Controlebezoek – Periodiek [Hfst 6.5]

Verslagnummer: 31/02052024/33980/1/1

Straat + nummer:
 Spoorwegstraat 58, 9660, Brakel (België)

Elektrisch bord

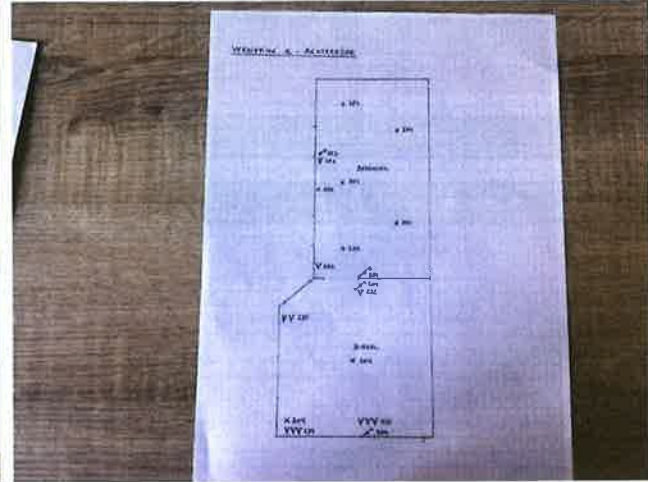
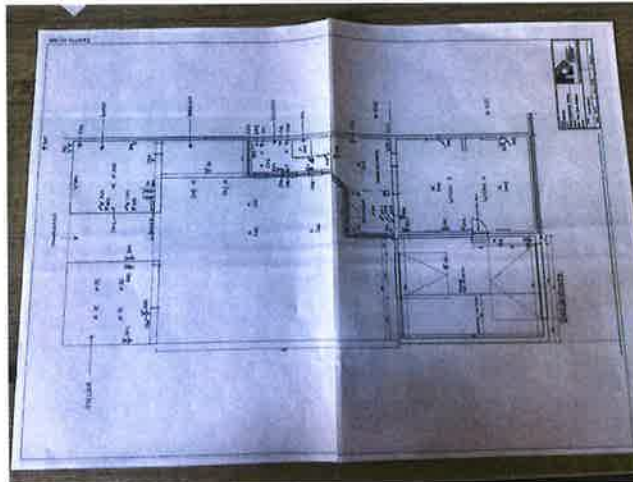
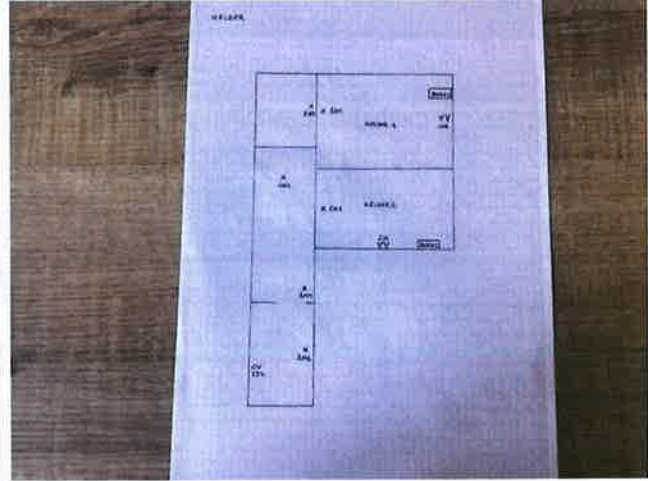
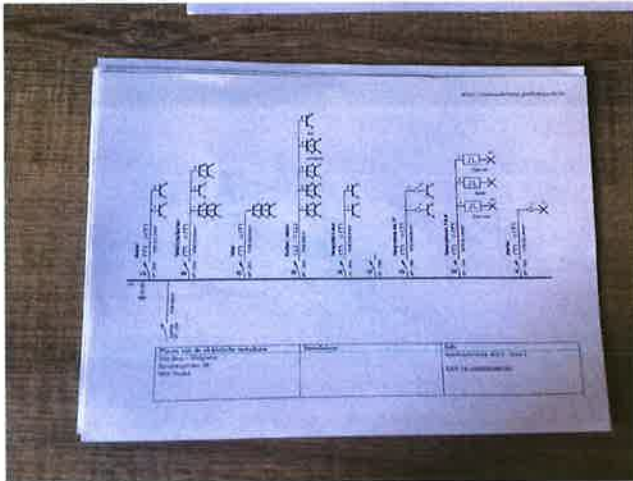
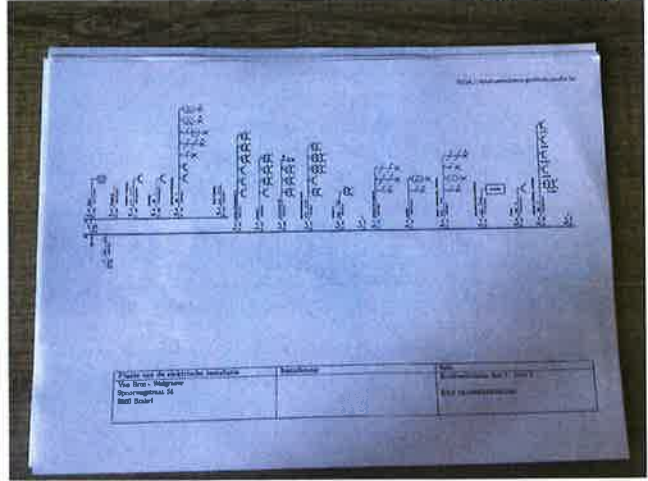
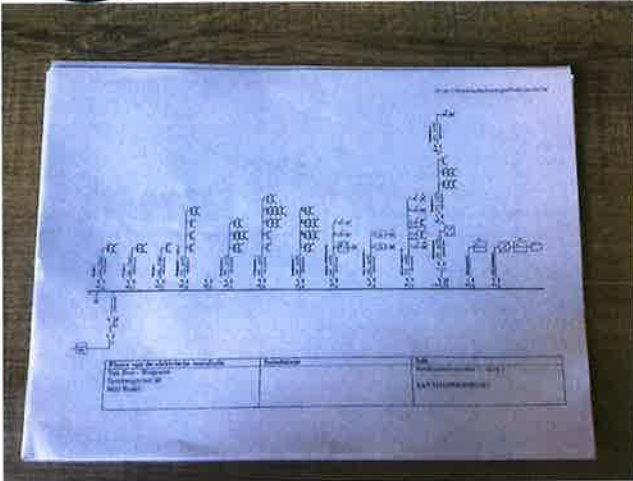
- Het verdeelbord is onvoldoende gemarkeerd. Individuele markering, voedingsspanning en/of gevarendriehoek ontbreken. - oAfd 3.1.3.3; Afd 9.4.1
- het eendraadsschema en situatieplan komen niet overeen met de werkelijkheid. – Afd.3.1.2
- De sectiegrootte van de overbruggingen in de borden is niet aangepast aan de grootte van de beveiliging tegen overstromen. – oAfd 4.4.1.5
- De beschermingsgraad van de ruimte moet ten minste IPXX-D zijn voor ruimtes publiek toegankelijk en IPXX-B voor gewone ruimtes. – oAfd 4.2.2.3
- De nominale stroom van de differentieelstroombeschermingsinrichting is niet aangepast aan de nominale stroom van de overstroomb beveiliging in serie geplaatst ofwel aan de som van de nominale stroom van de overstroomb beveiligingen stroomafwaarts hiervan geplaatst. – oAfd 5.3.5.3; oAfd 5.3.5.5.j
- De isolatieweerstand van de installatie is onvoldoende. - oAfd 6.4.5.1
